**COMPTE RENDU**  
**RÉUNION EXAMEN CONJOINT du 04.11.2025**

Lieu : Mairie 10H00  
Objet du jour : REVISION SIMPLIFIEE DU PLU  
Présents :

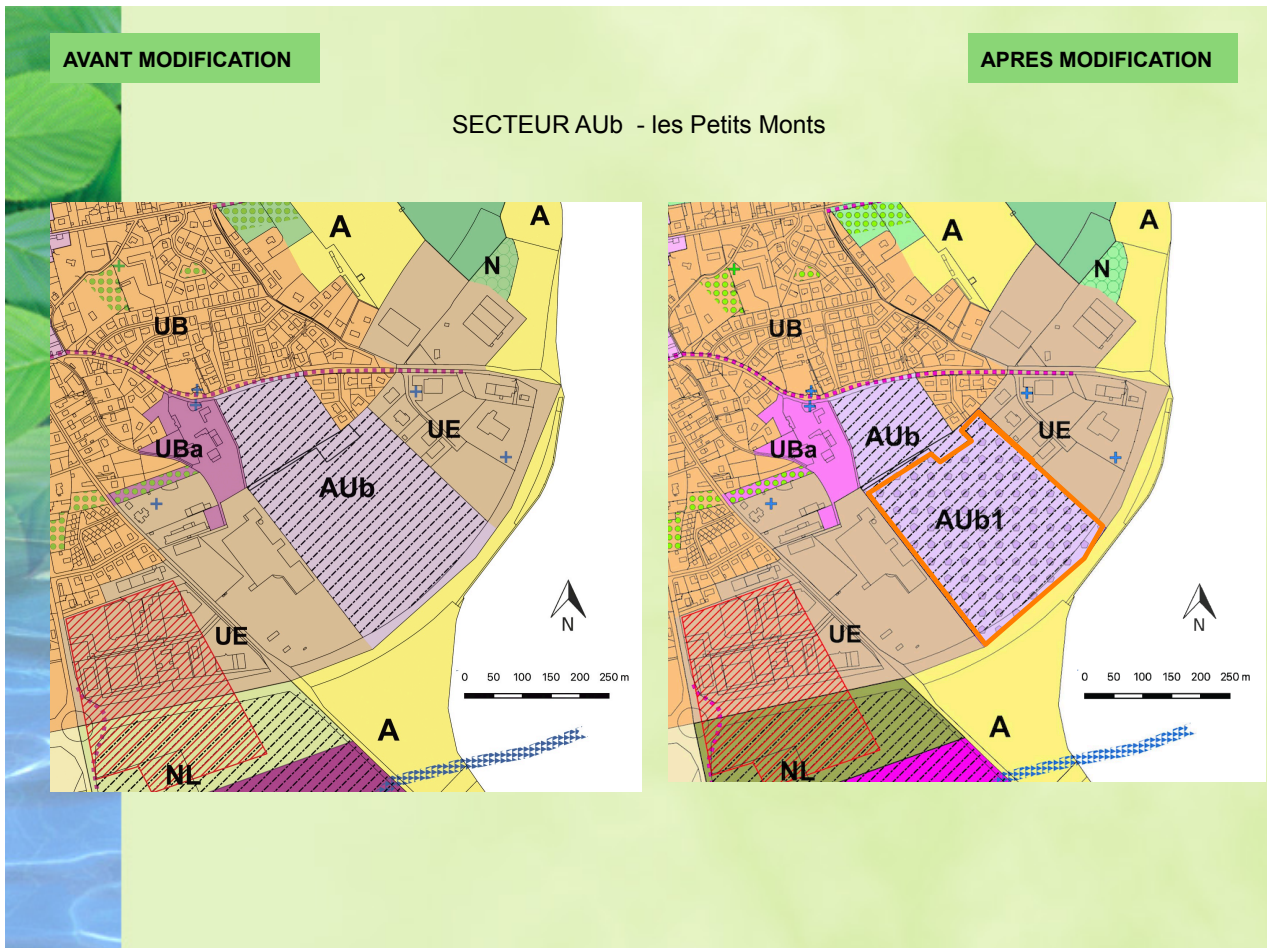
- OAP 4 – secteur AUB les petits monts :
  - o Le listing des parcelles du cadastre a été actualisé.
  - o La superficie cadastrée est revue (pour tenir de la noue et bassin de rétention qui sont intégrés à la présente zone)
  - o La desserte par la rue Alphonse Lamartine est supprimée car l'accès depuis le lotissement a depuis l'élaboration du PLU été vendu a un des deux riverains.
- OAP 7 – secteur AUB les petits monts :
  - o La zone devient une zone AUB1 (pour prendre en compte l'autorisation uniquement dans ce secteur des

- Le listing des parcelles du cadastre a été actualisé.
  - La superficie cadastrée est revue (pour tenir compte de la noue et bassin de rétention qui sont intégrés à la zone AUB-SILOGE)

- La desserte par la rue Alphonse Lamartine est supprimée car l'accès depuis le lotissement a depuis l'élaboration du PLU été vendu à un des deux riverains.

- Le schéma de sectorisation a été revu pour définir les secteurs à vocation d'habitat, d'activité et de la Gendarmerie et ne pas figer l'implantation de la Gendarmerie et des logements de fonction.

- rappelle sur les OAP, secteur AUB1, que le PLAN doit être un schéma de principe et non un plan de surface, pour permettre au permis d'aménager d'être en compatibilité avec les OAP, même si les secteurs n'ont pas tout à fait le même emplacement ni la même forme.
- demande que la partie réglementaire des OAP sur le secteur AUB1 soit complétée, en précisant la surface minimale de 8800m<sup>2</sup> à réserver pour la réalisation de la Gendarmerie et des logements de fonction.
- demande la modification du règlement écrit de la zone AUB1, concernant la hauteur des clôtures, qui est limitée à 2m alors que la gendarmerie aura besoin d'une hauteur de 2,2m.

Modification résultant des modifications des OAP 4 et 7, Secteur AUb - les Petits Monts

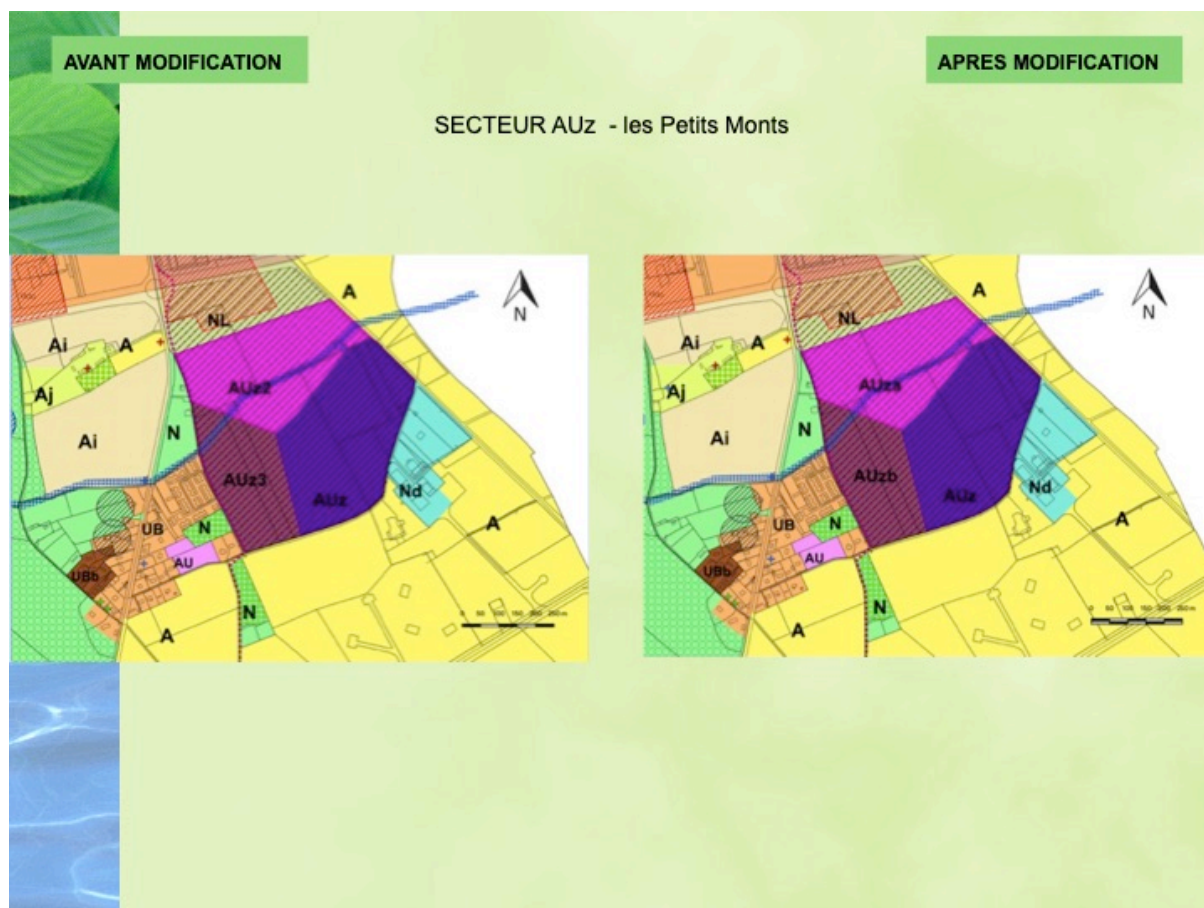
Modification résultant des modifications de l'OAP 5, rectification erreur numérotation entre OAP et plan de zonage, et ouverture à l'urbanisation des secteurs - Secteurs AUz, AUz1, AUz2, deviennent AUz, AUza, AUzb
